Zum Umbauvorhaben Hauptstraße/K39

Analyse und Vorschlag

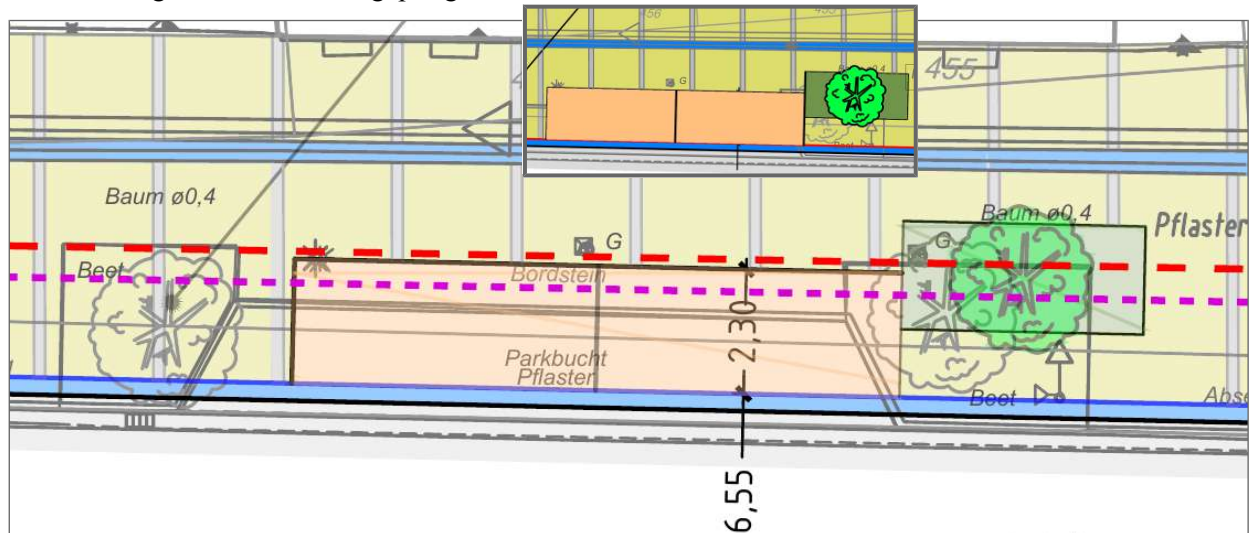
Grundlage bildet die Planzeichnung des Ingenieurbüros Dr. Jochims & Burtscheidt. Diese haben wir für bessere Transparenz und damit eine bessere Beschlussqualität nachbearbeitet. Gleich mehr dazu.

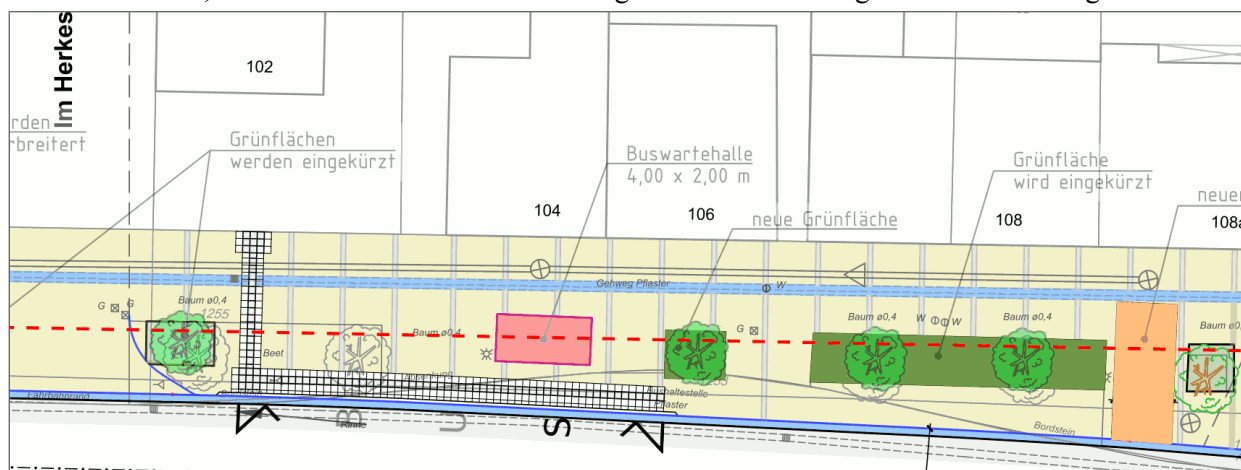
Einige Flächen, die im Plan den Istzustand abdecken, haben wir sozusagen transparent gemacht. In dem nachfolgend abgebildeten Abschnitt der Hauptstraße ist das erkennbar. Zum Vergleich ist ein Ausschnitt aus dem Originaldokument eingepflegt.

Parkfläche, neues Baumbet und Baumkrone sind nun transparent. Man sieht nun sehr deutlich zwei Dinge:

- Die bisherige Parkbucht als Teil der Dokumentation des Istzustandes;
- die genaue Position und vor allen Dingen die Geometrie der bisherigen Baumbete.

Aus dem zweiten Punkt lässt sich die **Basisforderung** von ProRad ableiten: weder die neuen Baumbete, noch weitere "Objekte" sollen die gestrichelte rote Linie (an den bisherigen Beetgrenzen entlang) überschreiten. Beim linken Baumbet verläuft die rote Linie sogar geringfügig im Baumbet-Bereich, weil der Querschnitt für Fußgänger und Radfahrende hier etwas geringer ist als rechts im Planausschnitt.

Die violette Linie ist als sekundäre rote Linie zu bewerten, die nur im Bereich der Parkbuchten zutrifft. Und zwar geht es um die für Radfahrende potenziell gefährliche *Dooring-Zone*. Da aber Radfahrende nur von links kommend nahe an der "roten Linie" fahren und hier beidseitiger Sichtkontakt mit Insassen

von Kfz besteht, ist das Kollisionsrisiko gering. Daher reichen 50 cm Sicherheitspuffer völlig aus. Aus dem obigen Planausschnitt jedenfalls geht hervor, dass im Ergebnis noch etwas Erweiterungsspielraum für eine breitere Fahrbahn vorhanden ist (bei unverändert auf 2,0 m verbleibender Parkbuchtbreite).
